令和元年度通学路・未就学児の集団移動経路危険箇所合同点検結果

【交通安全に関する合同点検】

実施日：令和元年9月11日（水）

宮川小学校通学路図

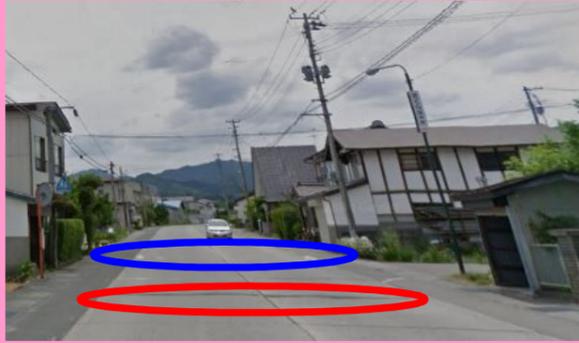
(No.6)
東川原交差点
スクールバス停留所まで右側通行できるよう横断歩道を設置してほしい。

(No.7)
宮瀬橋
歩道がなく、徒歩通学の児童が利用できない。

(No.5)
馬ノ墓交差点
大内会津高田線が広がり、双方一時停止の場所
でなくなり、横断が危険になった。横断歩道を設置
してほしい。

《対策メニュー》
・北側に新たな橋を建設する。
令和元年度中に橋台・橋脚に着工。

新鶴こども園

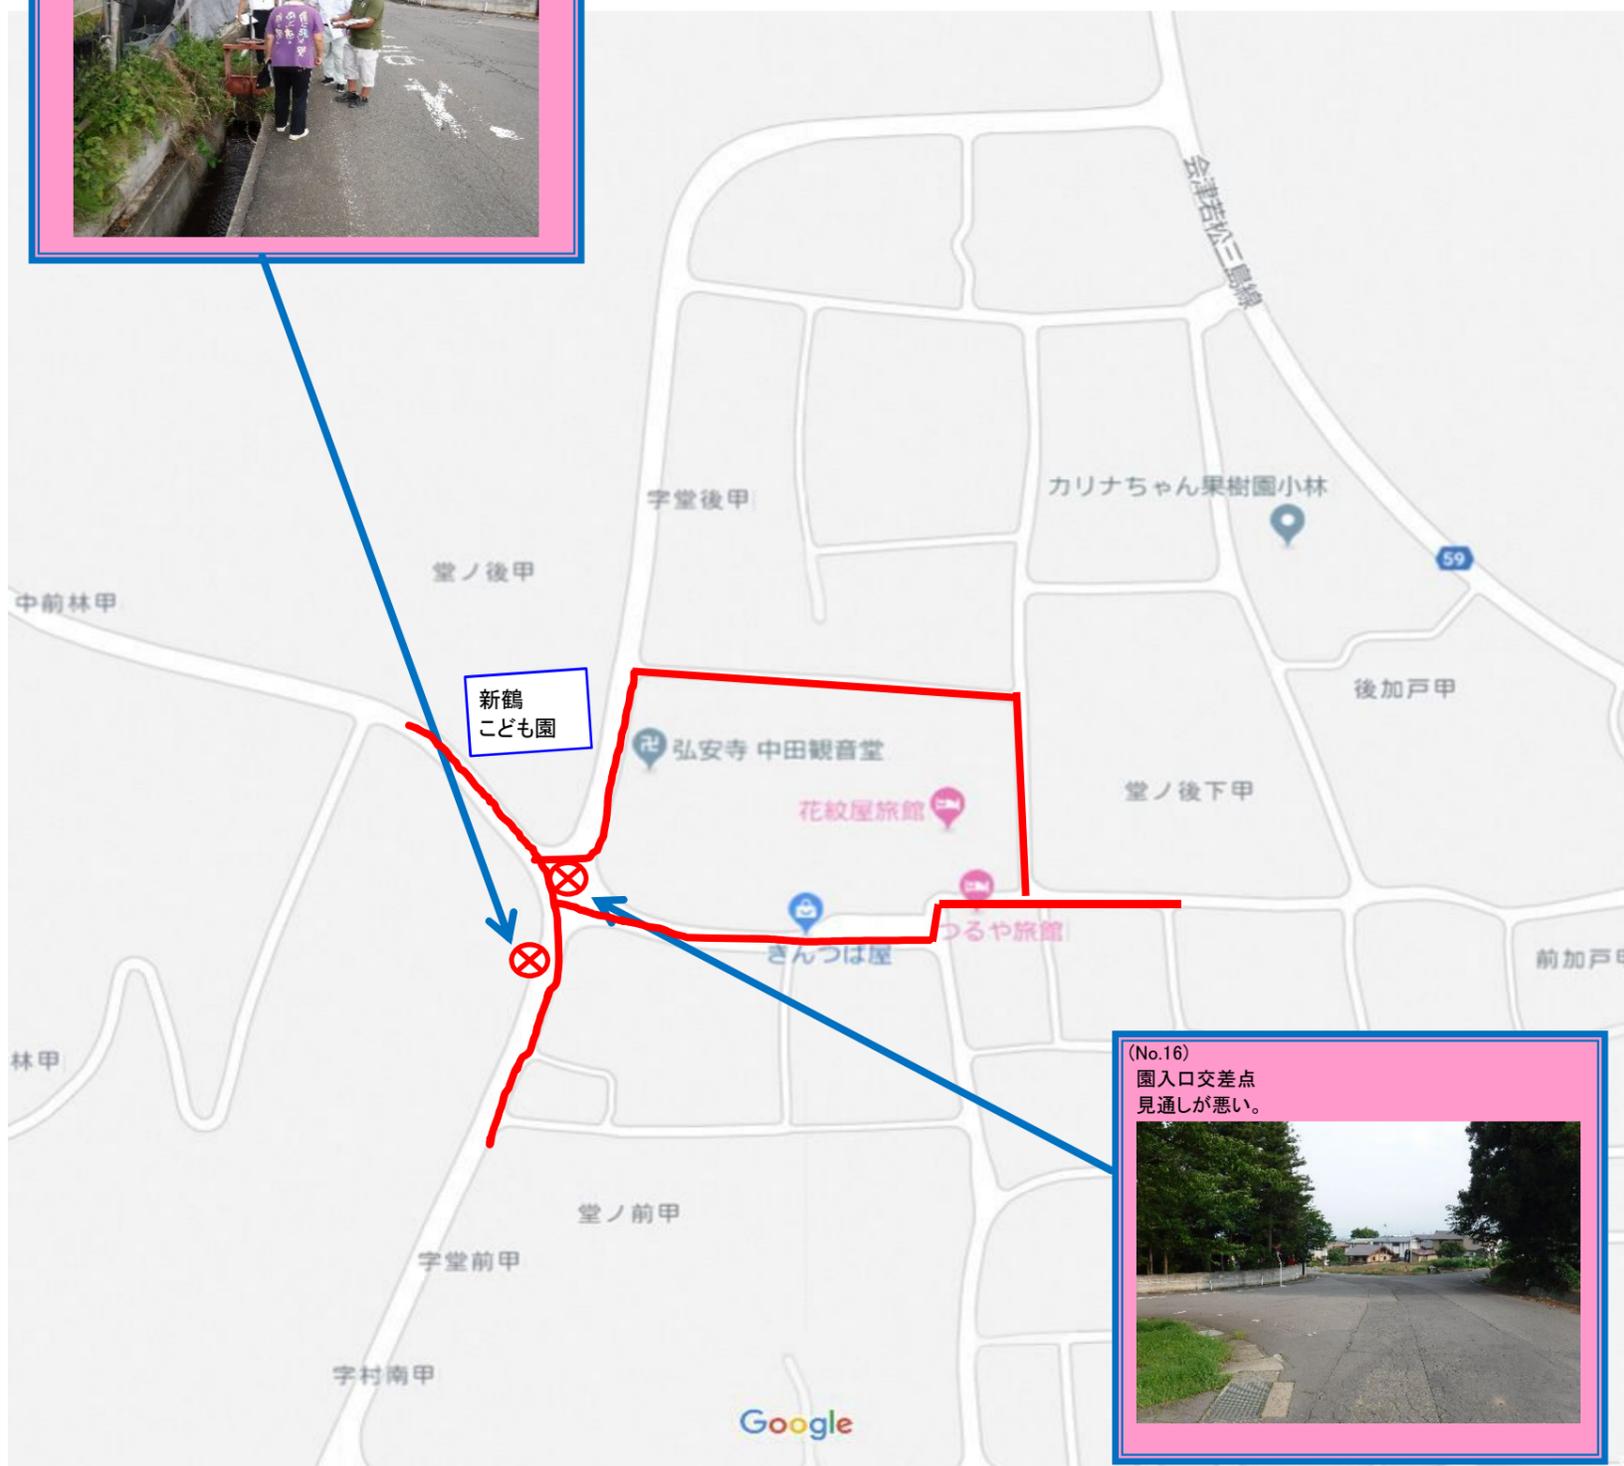
(No.17)
園周辺の用水路
蓋がなく深い。

(No.16)
園入口交差点
見通しが悪い。

No.	学校・園	危険箇所	危険な状況	対応
14	こども園 ひかり	園舎前道路	役場新庁舎側へ横断する際の横断歩道を設置要望	【道路管理者(町建設水道課)】 役場庁舎側の道路改良工事進捗中(R2年度完了予定) 【警察】 役場庁舎側の道路改良工事完了後、横断歩道設置予定
15	こども園 ひかり	園東側交差点	横断歩道の歩行者滞留場所にガードがない	【道路管理者(町建設水道課)】 除雪作業への支障や設置されている縁石を考慮した上で、設置を検討
16	新鶴こども園	園入口交差点	見通しが悪い	【町総務課】カーブミラー設置済 【道路管理者(町建設水道課)】ゼブラゾーンの更新を検討
17	新鶴こども園	園周辺の用水路	用水路の蓋がなく深い	【道路管理者(町建設水道課)】 用水路の構造上蓋の受けがなく、蓋の設置は困難。また、縞鋼板は騒音が出るため設置は要検討。 薄くなっている外側線は引きなおしを検討
